Asunto: Radicación: 11-121346- -4
Trámite: 11
Evento: 378
Actuación: 519
Oficio: 9290
Folios: 5

Como resultado del Examen de Fondo realizado, con fundamento en el Artículo 45 de la Decisión 486 de la Comisión de la Comunidad Andina, se comunica:

Título de la solicitud: “Transportador de trama y método de fabricación de artículo absorbente” (Fl. 1).

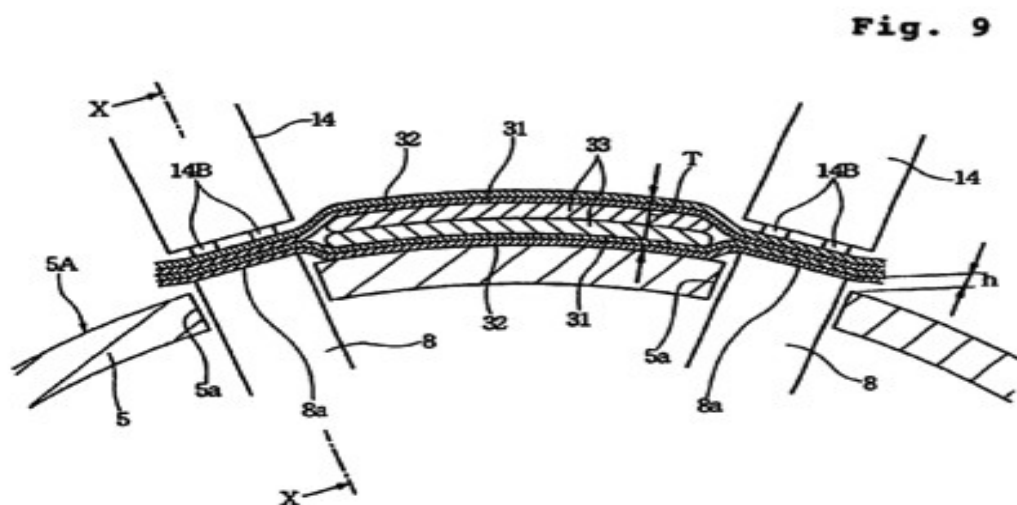
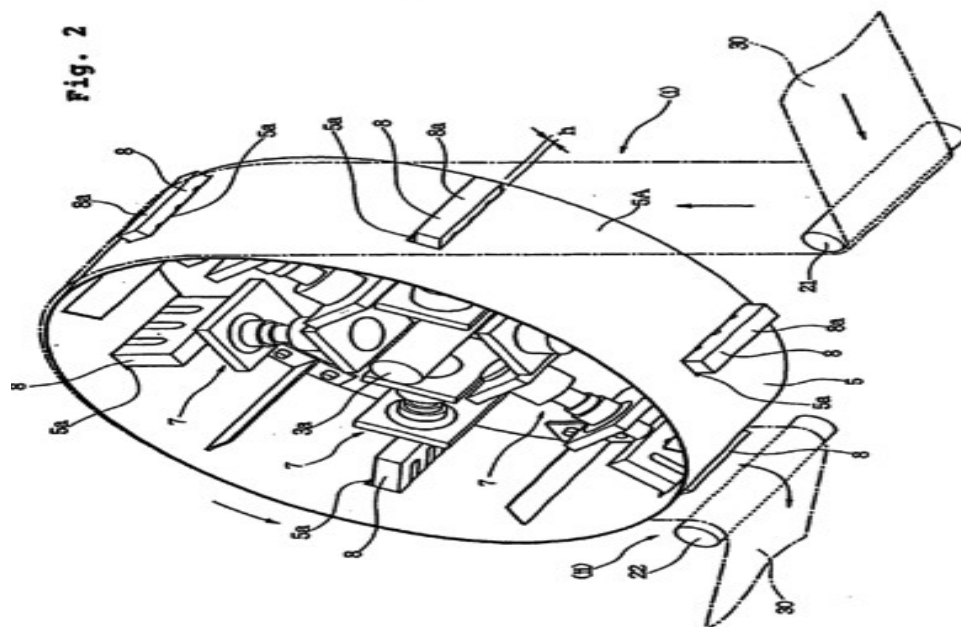
Características Técnicas Esenciales	D1
Un transportador de trama usado en la fabricación de un absorbente	Un aparato de sellado para fabricar artículos suaves como pañales, toalla higiénicas entre otros (Párr. 0001)
Un centro absorbente	Un centro absorbente (33) (Fig. 9)
Un elemento de recubrimiento que cubre el centro absorbente y que transporta una trama absorbente que incluye el centro absorbente interpuesto entre un par de tramas para formar el elemento de recubrimiento	Las láminas (31) y (32) recubren el centro absorbente (Fig. 9)
Un mecanismo de cambio de dirección configurado para cambiar una dirección de transporte de la trama absorbente en 90° o más	Fig. 2
El espesor t1 del centro absorbente es mayor que el espesor t2 del elemento de recubrimiento	Fig. 9
El mecanismo de cambio de dirección cambia la dirección de transporte de la trama absorbente que pasa por el mecanismo de cambio	Fig. 2

De acuerdo con la tabla anterior donde se comparan las características técnicas de la reivindicación 1 con la anterioridad D1, se concluye que el transportador de trama para la fabricación de un absorbente descrito en la reivindicación 1, ya era conocido en el estado de la técnica como se evidencia con la anterioridad encontrada. Por lo tanto la reivindicación 1 no es nueva.

- Reivindicación 2: Ver recorrido de la hoja (30) a través del rodillo (5) (Fig.

- 2).
- Reivindicación 3: Ver cambio de dirección de la hoja (30) a través de los rodillos (21) y (22) (Fig. 2).
 - Reivindicación 4: (Fig. 2, (5), (30), (21) y (22)).
 - Reivindicaciones 5, 6: (Fig. 2 y 9).
 - Reivindicación 7: Las porciones selladas puede ser formadas en posiciones predeterminadas de una tela (Párr. 0173).
